Plan Local d'Urbanisme intercommunal
de la
Communauté de Communes AVALLON-VÉZELAY-MORVAN

Modification simplifiée n°1

**Notice de présentation des évolutions apportées au
document**

Juillet 2021

RG02 - GIVRY : construction déjà existante sur terrain classé en zone à urbaniser avec OAP

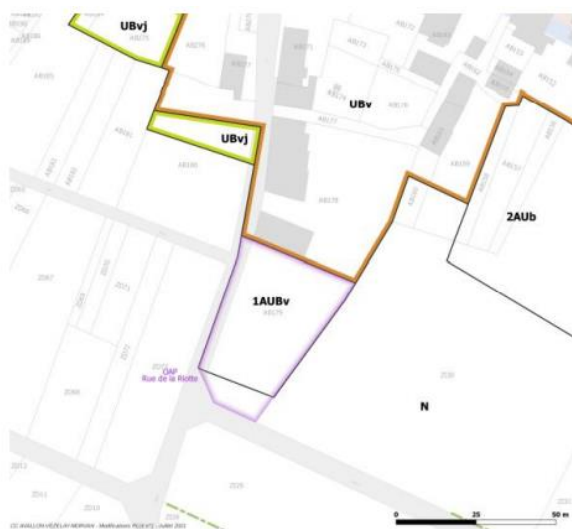
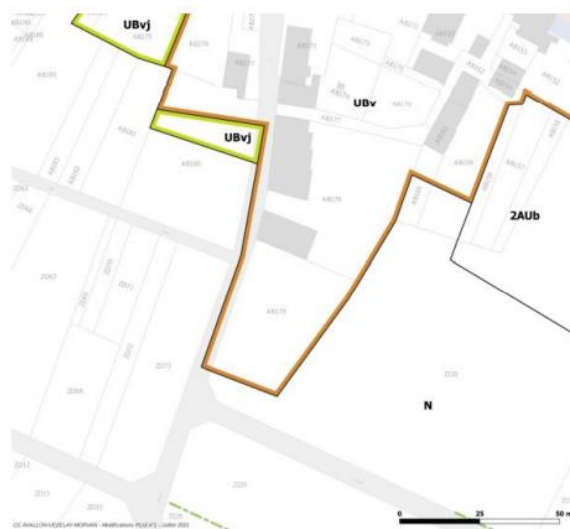
Or, une construction a été autorisée en 2019, sous le régime du RNU, en contradiction avec l'OAP que ce soit sur l'orientation de la construction, sa distance par rapport à la rue ou le nombre de logements produits. Cette information n'a été apportée que trop tardivement pour le que le PLUi puisse en tenir compte avant son approbation en avril 2021.

Aussi, l'OAP n'a plus lieu d'être, ni le classement en zone à urbaniser 1AUBv, la parcelle étant complètement mobilisée. Par ailleurs, le rapport de présentation sera modifié au sujet des capacités d'accueil résidentiel recensées à l'approbation du PLUi, cette parcelle étant déjà mobilisée en avril 2021.

Suppression de l'OAP « Rue de la Riotte »

Classement de la parcelle AB179 en zone UBv au lieu de 1AUBv

Retrait de la capacité d'accueil identifiée dans le rapport de présentation

RG03 - PROVENCY - Marcilly : localisation erronée de l'élément de patrimoine n°316-07

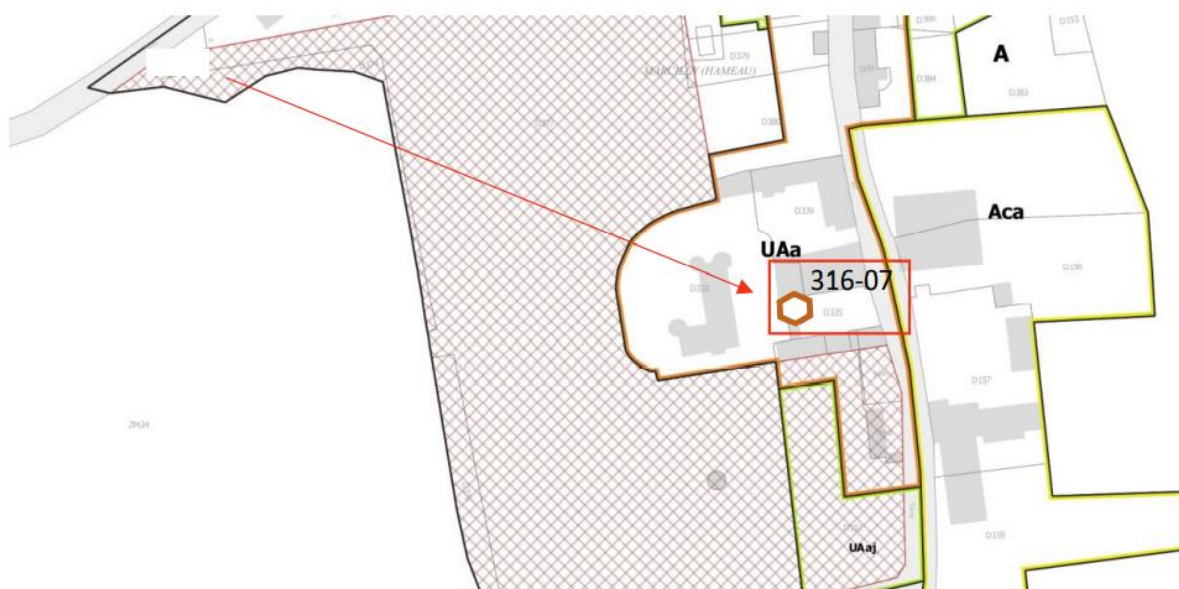
Le portail de l'ancienne abbaye d'Annay-la-Côte, remonté à Marcilly, et inscrit monument historique, est mal positionné sur le plan. Celui-ci se situe en réalité sur la parcelle D336 et non D377. La rectification de l'erreur matérielle consiste donc à déplacer le figuré n°316-07 de protection au titre du L151-19 du code de l'urbanisme.

RG04 - SAUVIGNY-LE-BOIS - Montjalin : trois constructions absentes du cadastre à inclure en zone UBa

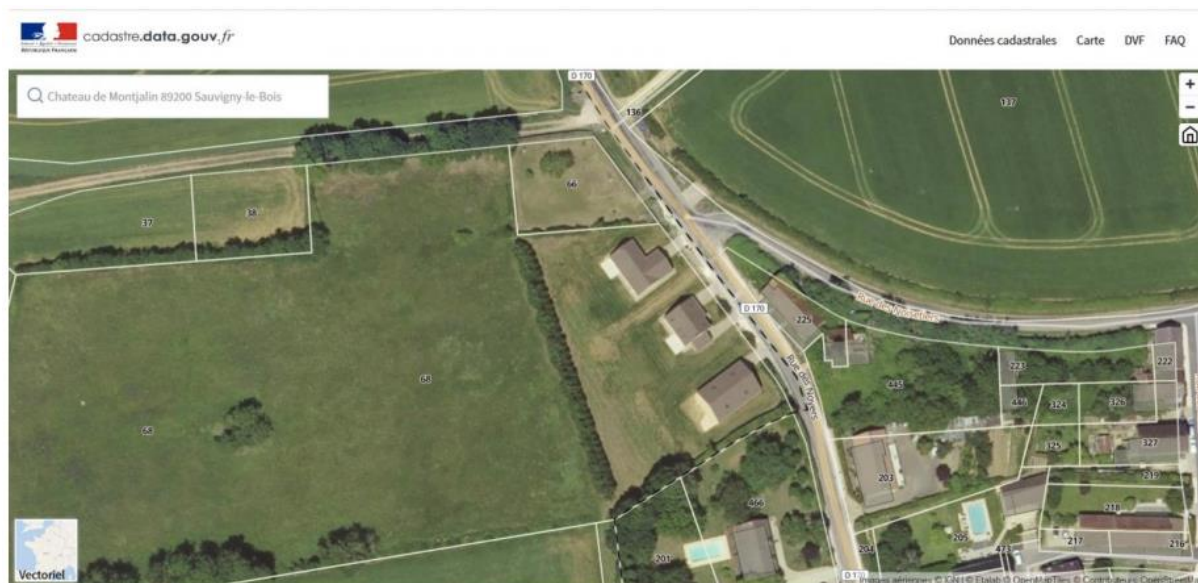
La cadastre en date d'octobre 2020, sur lequel est fondée la dernière mouture du zonage, ne fait pas apparaître les constructions récentes, installées sur la parcelle ZM68 à la suite d'un permis de construire délivré en novembre 2018 ; c'est également le cas pour le cadastre en date de février 2021, utilisé pour le fond de carte des plans du PLUi soumis à l'approbation en avril 2021.

Toutefois, la photographie aérienne de l'IGN, réalisée en 2020, fait bien apparaître ces constructions. Il s'agit donc là de réintégrer ces constructions en zone UBa. En effet, si elles avaient été reportées au cadastre, le zonage du PLUi aurait classé leurs parcelles d'assise en zone urbaine UBa, comme le reste du hameau de Montjalin.

RG05 - ANNAY-LA-CÔTE : Agrandissement et accès cimetière, agrandissement du secteur Ap

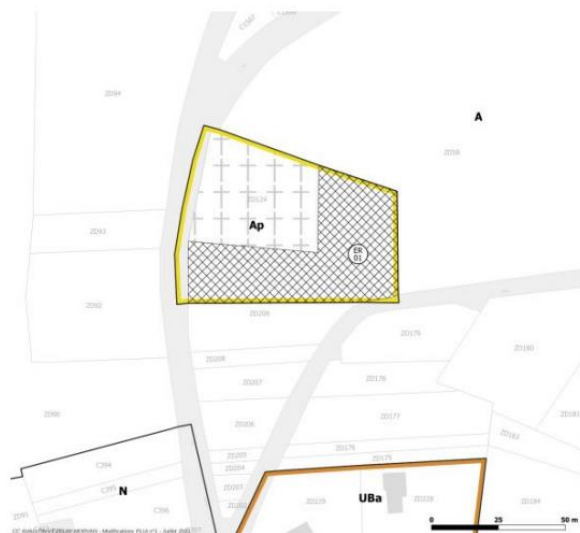
À la suite d'un changement de projet au sujet de l'agrandissement du cimetière et d'un nouvel accès, la commune d'Annay-la-Côte a fait l'acquisition des parcelles ZD208 et ZD209, ainsi que d'une partie de la parcelle ZD58.

Du fait de ces nouvelles acquisitions, l'emplacement réservé, devenu obsolète par rapport au projet, n'est plus nécessaire pour garantir la maîtrise foncière ; il sera donc retiré.

En outre, le secteur Ap sera ajusté aux nouvelles limites du projet de cimetière agrandi.

APRÈS la modification :
Suppression de l'emplacement réservé n°1
Extension de + 887 m² du secteur Ap

RG06 - ANNAY-LA-CÔTE : Rendre une dent creuse constructible à la suite d'un projet de construction, agrandissement du secteur UBa sur le sous-secteur UBaj

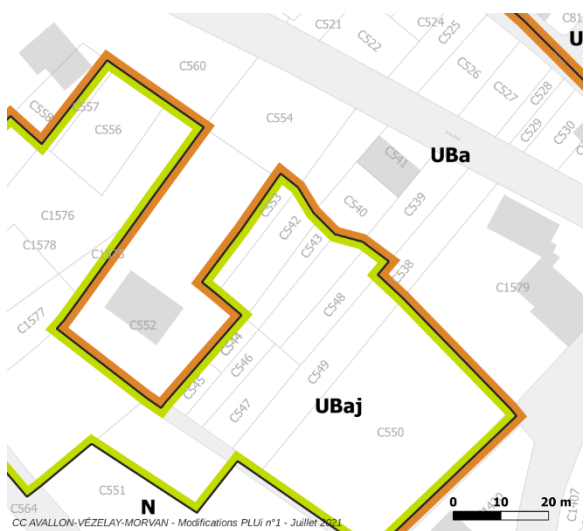
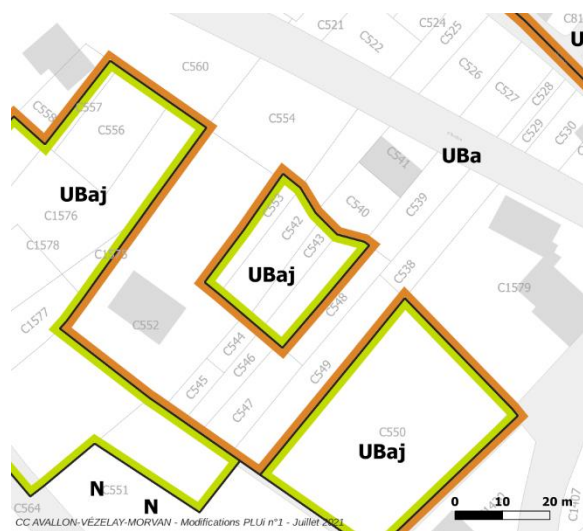
En vue de faciliter la mobilisation des fonds de jardins, et à la suite d'une demande d'un particulier ayant acquis les parcelles juste avant l'approbation du PLUi, afin d'y construire sa maison d'habitation, il est proposé de modifier le PLUi sur la commune d'Annay-la-Côte, afin d'étendre le secteur UBa sur le sous-secteur UBaj, au niveau des parcelles C544 à 549, tout en respectant l'enveloppe globale de la zone urbaine UB afin de rester dans le champ de la modification simplifiée.

Par ailleurs, la dent creuse ainsi rendue constructible mesure 907 m² et n'est donc pas comptabilisée dans les capacités d'accueil diffuses du PLUi (cf. rapport de présentation, volet « C – Justification des choix »).

APRÈS la modification :
Agrandissement de + 907 m² du secteur UBa

RG07 - ASNIÈRES-SOUS-BOIS : ajout d'un sous-secteur Aca

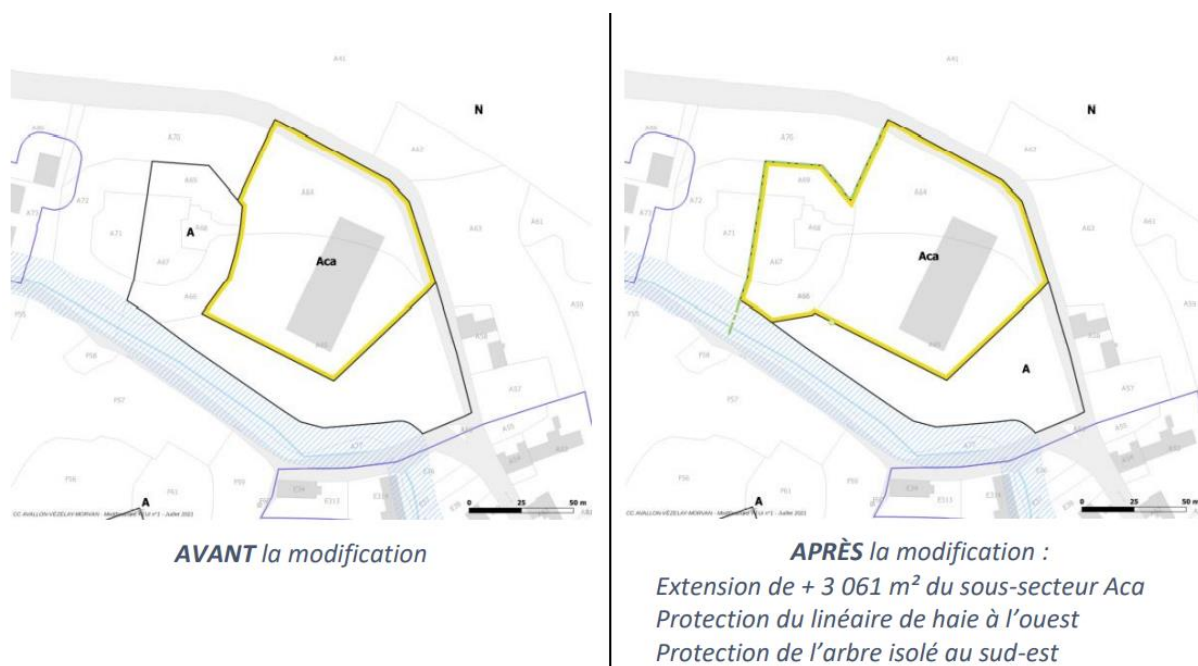
Un agriculteur souhaite construire sa maison d'habitation au sein de son exploitation agricole, au hameau d'Avrigny, à Asnières-sous-Bois.

Les parcelles A66, 67, 68 et 69 sont actuellement classées en zone agricole inconstructible. L'objet de la modification est donc de les classer en secteur agricole autorisant les constructions nécessaires à l'exploitation agricole (Aca). La nécessité d'implanter son habitation en zone agricole sera déterminée au moment du permis de construire selon la jurisprudence applicable à cette date.

Afin de minimiser l'impact environnemental du projet, les haies périphériques et l'arbre seront protégés au titre du L151-23 du code de l'urbanisme lors de cette même modification du PLUi.

RG11 - MONTILLOT : agrandissement cimetière + local technique, ajout de secteurs Ap et Np

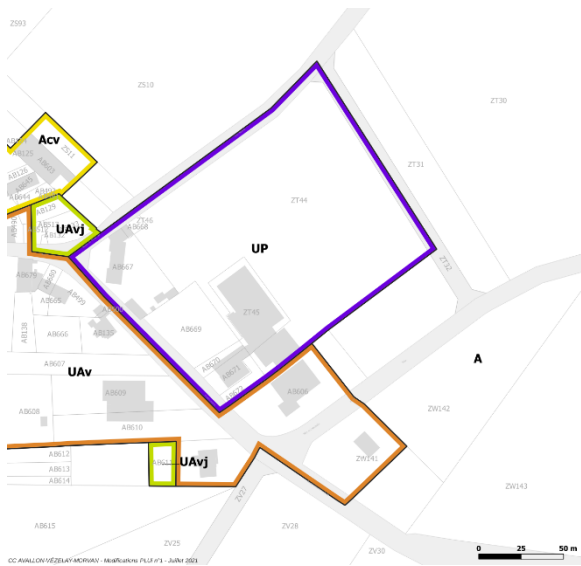
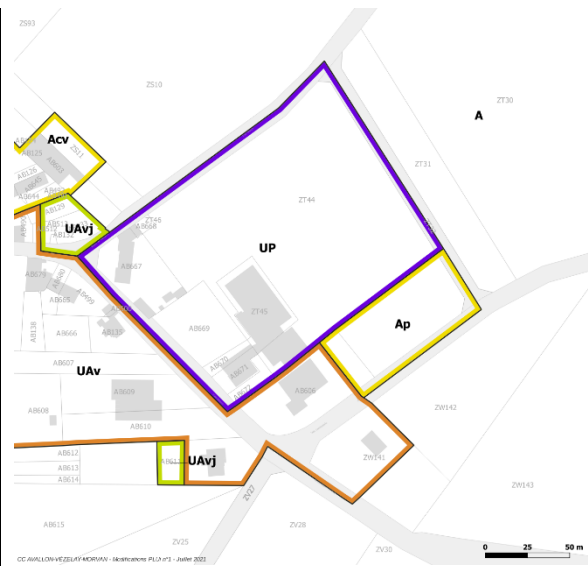
À la suite d'un changement de municipalité, la commune de Montillot a identifié un nouveau projet de local technique et exprimé le besoin d'agrandir son cimetière.

Aussi, l'objet de la modification vise à étendre le secteur Np, concernant le cimetière actuel, et de créer un secteur Np, à proximité du complexe sportif, pour y accueillir un local technique.

APRÈS la modification :
Extension de + 2 460 m² du secteur Np

APRÈS la modification :
Création d'un secteur Ap de 3 780 m²

RG12 - PONTAUBERT : agrandissement du secteur UBa sur le sous-secteur UBaj

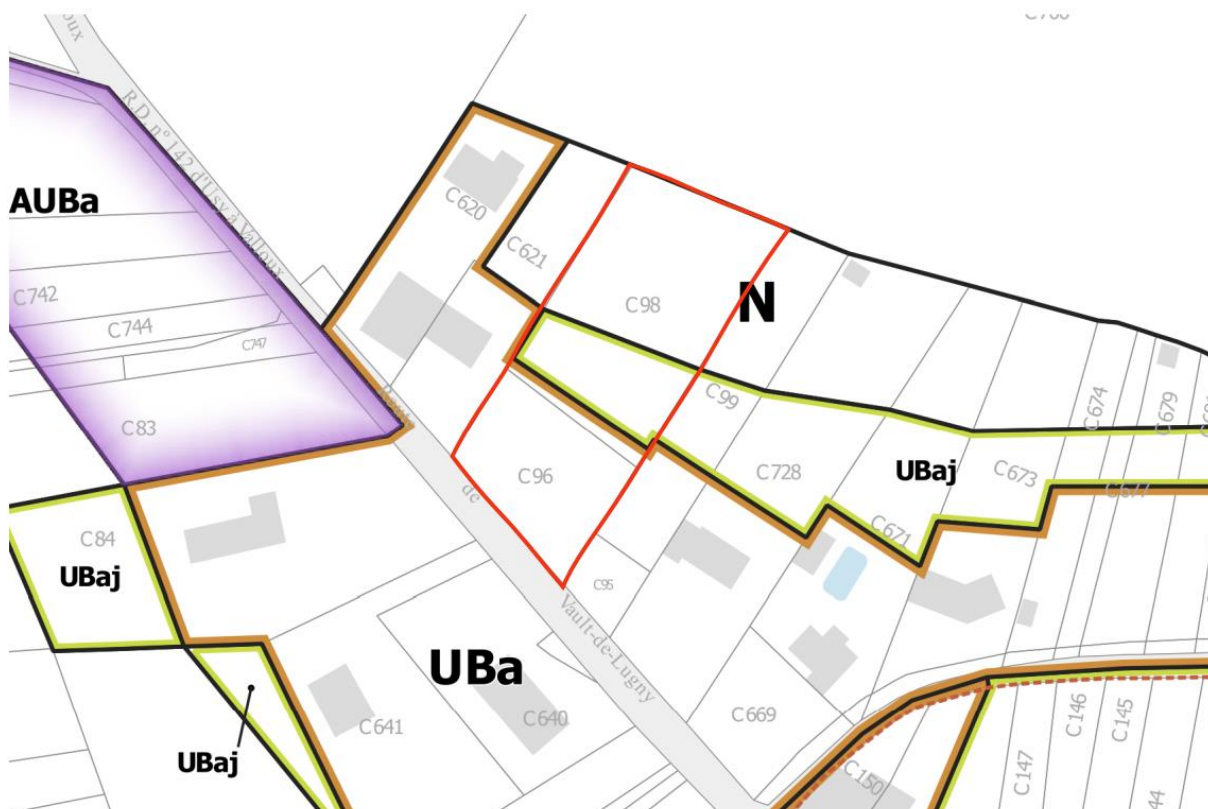
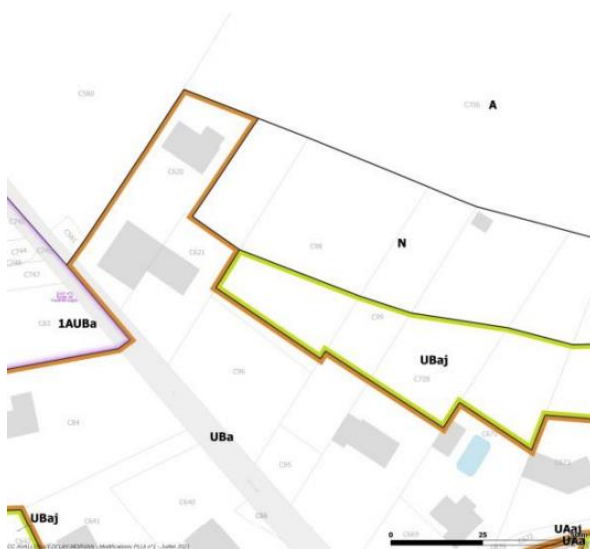
La dent creuse composée des parcelles C96 et C98, sise route de Vault-de-Lugny à Pontaubert, présente un talus important sur ses 30 premiers mètres, la rendant difficilement constructible sur cette partie.

La seconde partie de la parcelle, plus propice à l'installation d'un pavillon, est classée en secteur urbain de jardin (UBj), n'autorisant que les constructions annexes.

La modification a donc pour objet d'agrandir la partie pleinement constructible de la zone urbaine (secteur UBa) sur le sous-secteur urbain de jardin (UBaj), afin d'assurer la mobilisation de la dent creuse, tout en conservant une cohérence d'aménagement avec les constructions avoisinantes. Le reste de l'unité foncière sera maintenue en zone Naturelle et forestière (N).

APRÈS la modification (+ 555 m² en secteur UBa)

RG13 - QUARRÉ-LES-TOMBES – Les Guichards : hébergement touristique insolite, ajout d'un STECAL en zone A

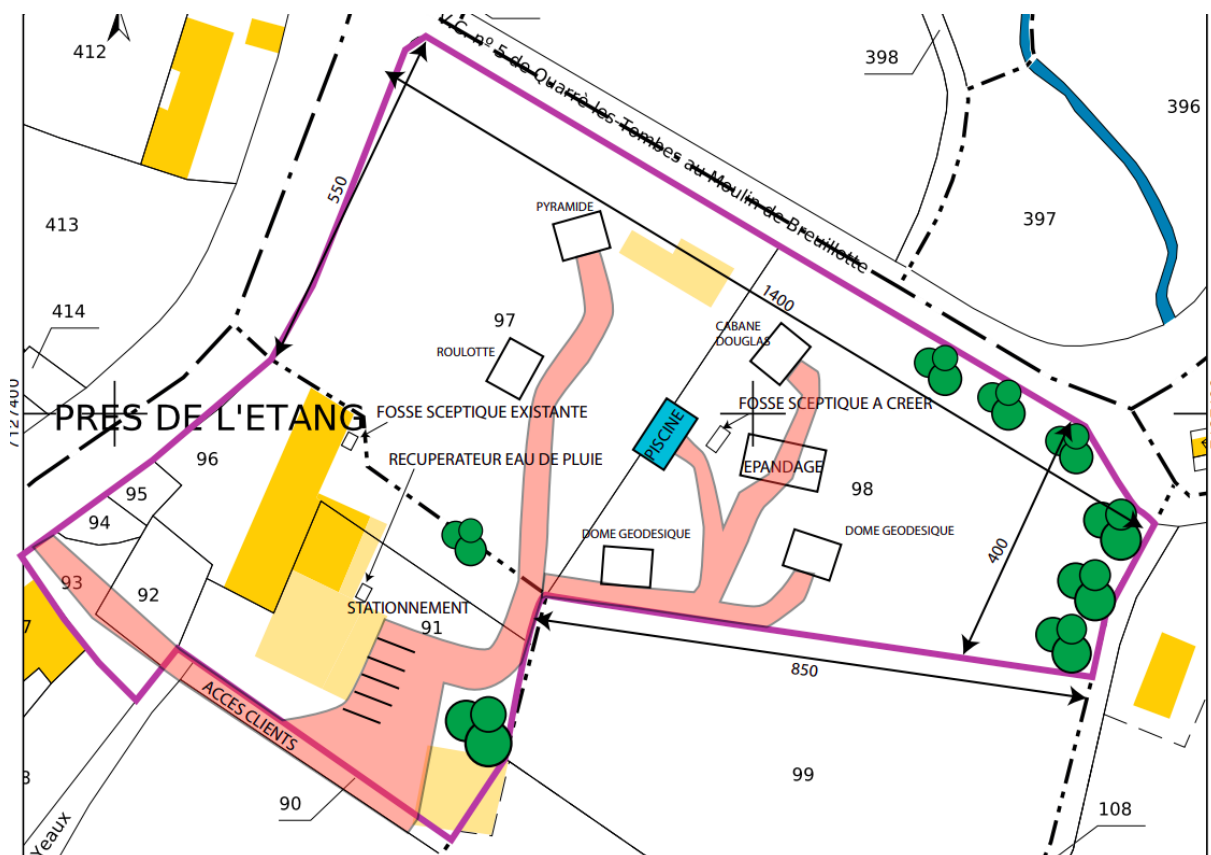
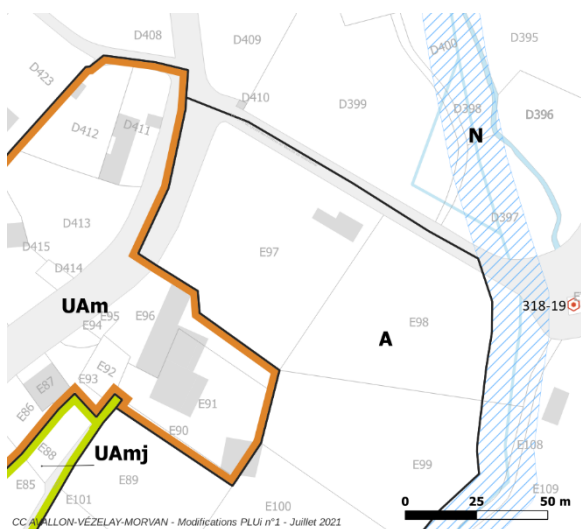
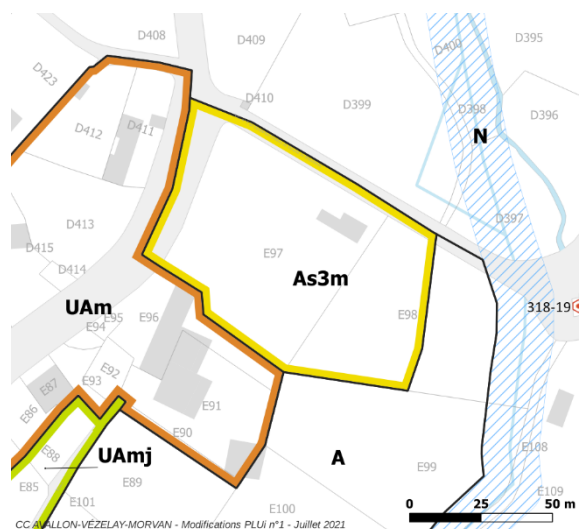
Ce projet consistera en l'installation de cinq structures d'hébergement insolite (cf. photos ci-dessous), dans le but d'accueillir un total de 14 personnes. Chaque logement insolite sera installé sur une terrasse bois et disposera d'un chalet de 4 m² accolé à celui-ci, qui fera office de salle de bain privative et équipée de toilettes sèches.

Au total, le projet s'établit sur une superficie hors-tout de 3 200 m² et vise à aménager au maximum 1000 m² de surface anciennement agricole, dont 350 m² de constructions (terrasses, piscine et habitats insolite). La parcelle se situe en ZNIEFF de type 1 « BOIS DE MONT, RUISSEAUX DES BLANCS ET DES MOINGEOTS » et **en secteur de suspicion de présence de zone humide (inventaire AESN).**

Le projet vise à réaliser des constructions légères, limitant ainsi l'impact sur les sols. Le règlement du STECAL imposera que les différents aménagements soient perméables aux eaux de pluie et, si possible, que les constructions soient réalisées sans fondation (ex : sur pieux), afin de préserver le sol et garantir la réversibilité du terrain.

APRÈS la modification :
Création d'un STECAL (As3m) de 0,64 ha

RG14 - SAINT-GERMAIN-DES-CHAMPS – Les Gâties : projet touristique, ajout d'un STECAL en zone A

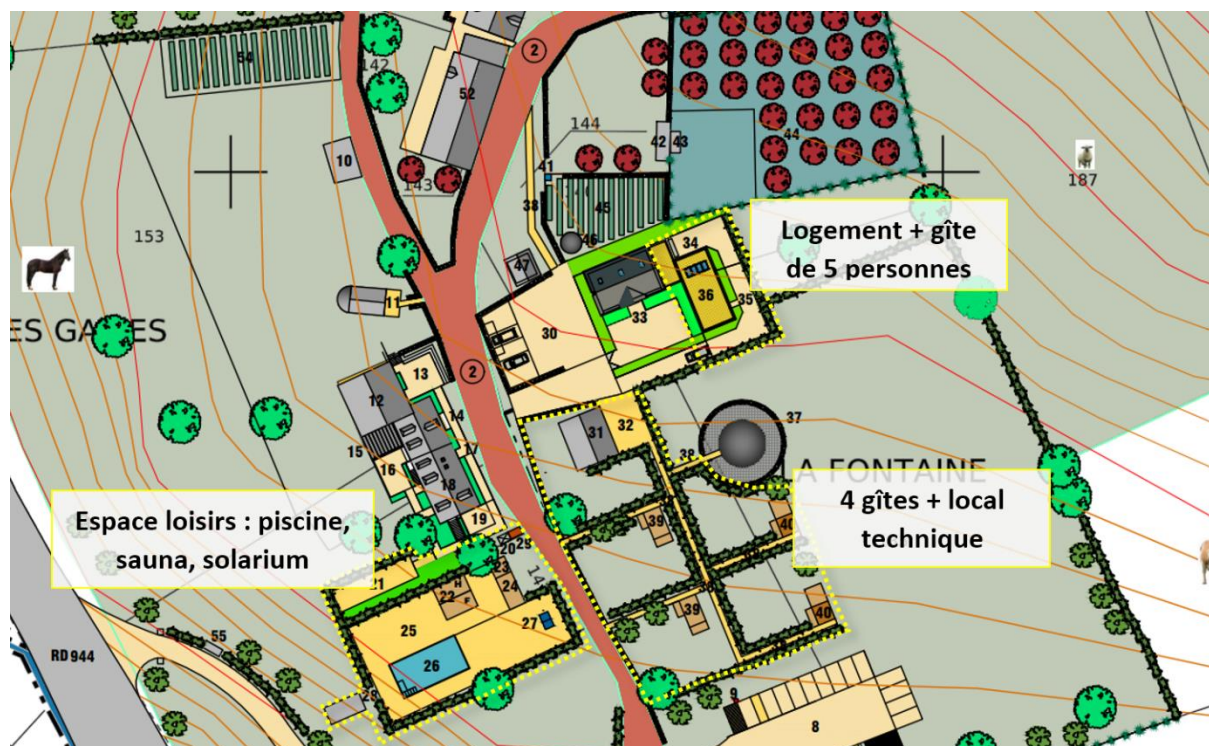
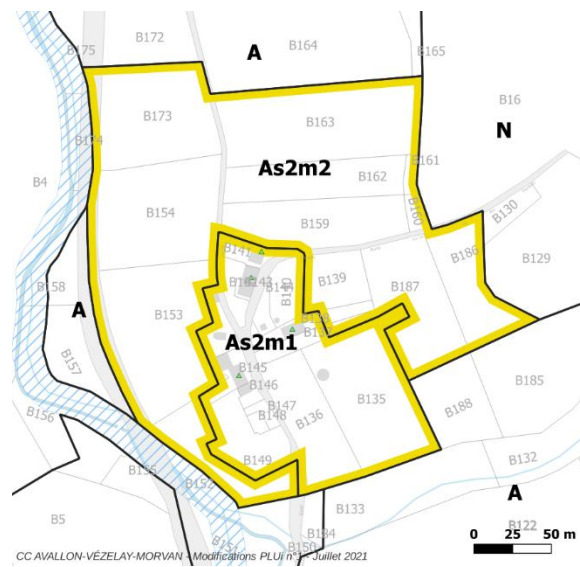
Le hameau des Gâties, à Saint-Germain-des-Champs, accueille un projet de développement touristique, notamment lié au tourisme d'affaire. Le projet de développement n'étant pas suffisamment mature à l'heure de l'élaboration du PLUi, il n'a pas été intégré avant l'approbation.

Maintenant que le projet d'ensemble est stabilisé, l'objet de la présente modification sera de créer un STECAL pour autoriser le développement touristique du hameau, dans le respect de l'environnement et du paysage local.

Le projet envisagé prévoit l'agrandissement de la maison du gérant comprenant la création d'un gîte de 5 personnes, la création de gîtes (1 dans le pigeonnier existant + 4 chalets de 2 à 4 personnes), l'aménagement d'espaces de loisirs (terrain de pétanque, piscine, sauna) et l'installation de divers locaux de stockage, le tout en conserver l'esprit groupé du hameau. L'emprise au sol bâtie autorisée sera d'environ 500 m² au maximum et la superficie aménagée (emplacements camping, allées, solarium, etc.) d'environ 5000 m² au maximum.

En plus du STECAL principal « As2m1 », un sous-secteur « As2m2 » sera créé afin d'y autoriser uniquement les abris pour chevaux (actuellement interdits en zone A si la personne n'est pas agricultrice).

APRÈS la modification :
Création d'un STECAL de 5,74 ha
dont sous-secteur As2m1 de 1,60 ha
dont sous-secteur As2m2 de 4,14 ha

RE03 – Correction de la règle des hauteurs pour les constructions à toiture plate en zone UB

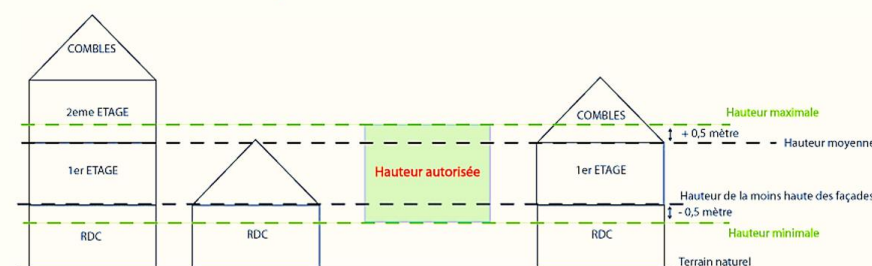
La règle UB-24 telle qu'approuvée présente une erreur matérielle en réglementant la hauteur maximale des constructions principales avec une toiture plate au lieu de la hauteur minimale.

En effet, elle arrive en doublon de la règle UB-25. Le schéma présente bien la règle de plus ou moins 0,5 mètre par rapport à la hauteur moyenne des constructions avoisinante. Enfin, si on fait le parallèle avec les règles homologues en zone UA, UA-22 « hauteur minimale » UA-23 « hauteur maximale », il est aisé de comprendre qu'il s'agit là d'une erreur matérielle.

UB-25 La hauteur ~~maximale~~~~minimale~~ des constructions principales avec une toiture-terrasse ou en attique doit être inférieure ou égale à la hauteur moyenne des égouts de toit ou des acrotères des constructions principales avoisinantes, hors constructions publiques, majorée de 0,5 mètre.

UB-26 La hauteur maximale des constructions principales avec une toiture-terrasse ou en attique doit être inférieure ou égale à la hauteur moyenne des égouts de toit ou des acrotères des constructions principales avoisinantes, hors constructions publiques, majorée de 0,5 mètre.
